43F-12-002

## 不具合連絡書

AP3447D-J / CONTACT CoreD BGA(280FBGA)

略図(必要な場合のみ)

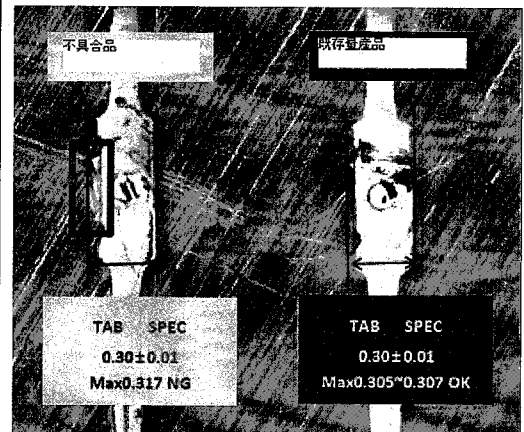
O項規格外

ノッチ折り取り後飛び出し無き事→飛び出し0.01~0.05
